TRANS/WP.29/981
9 février 2004

Forum mondial de l'harmonisation des Règlements
concernant les véhicules (WP.29)

PROJET DE COMPLÉMENT 4 À LA SÉRIE 05 D'AMENDEMENTS

(Émissions des véhicules des catégories M₁ et N₁)

«Figure 4/1

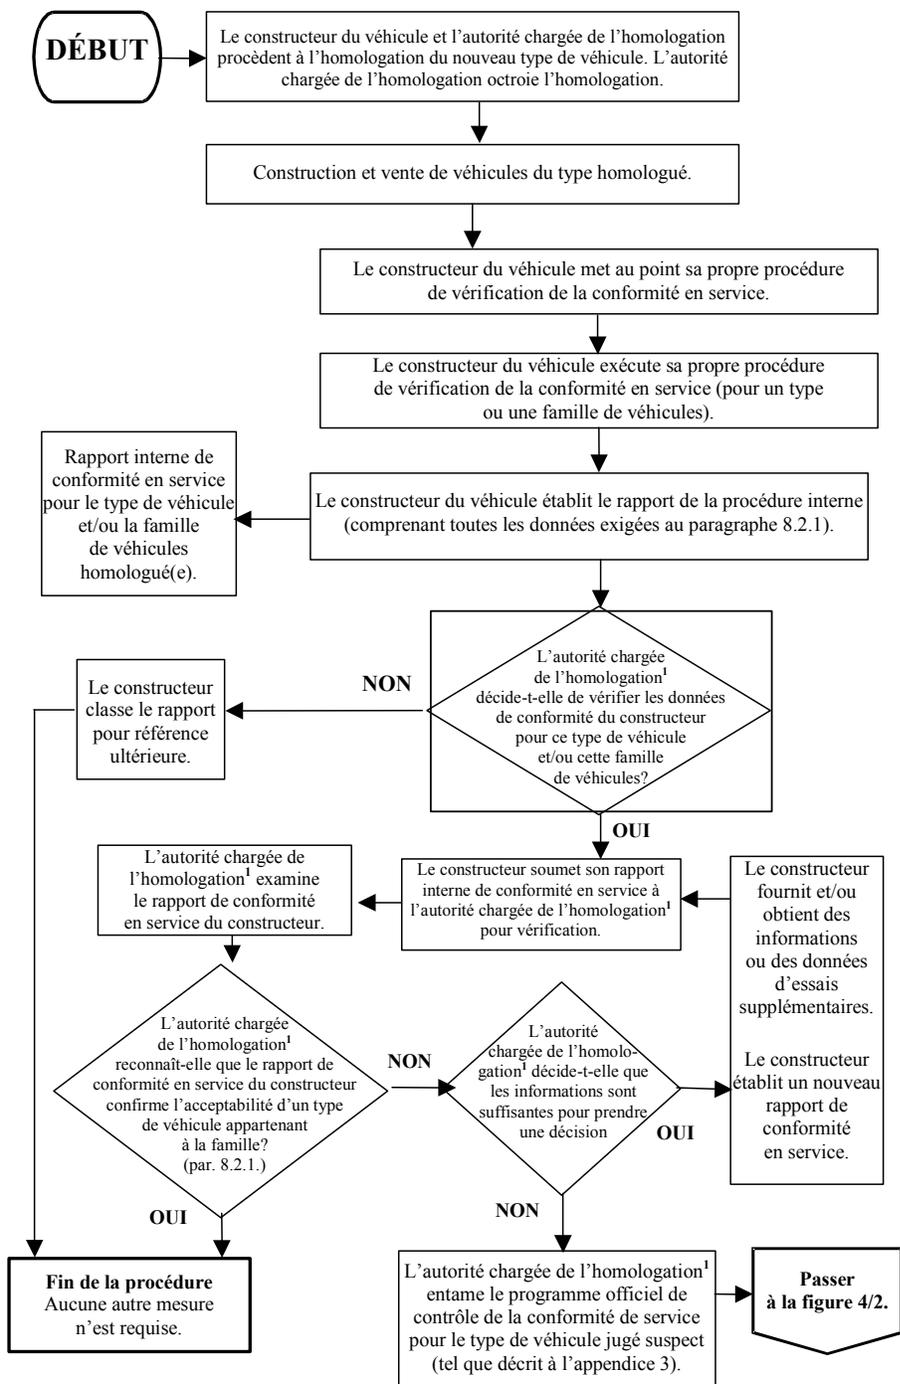
Ajouter une nouvelle figure 4/1, ainsi conçue:

Vérification de la conformité en service – procédure de contrôle

«Figure 4/2:

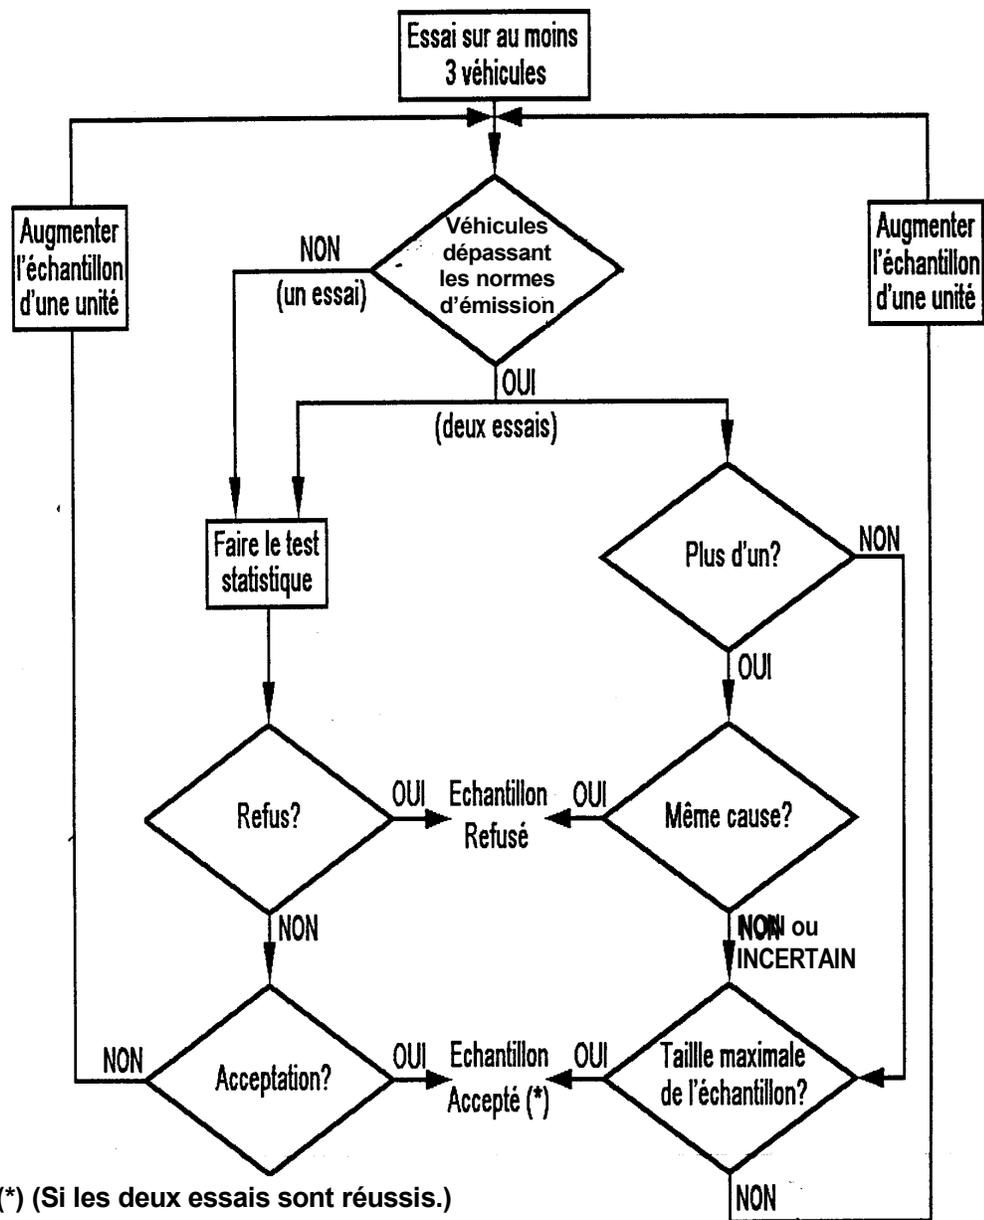
La figure 4/1 devient la figure 4/2 et elle est modifiée comme suit:

(*) (Si les deux essais sont réussis.)
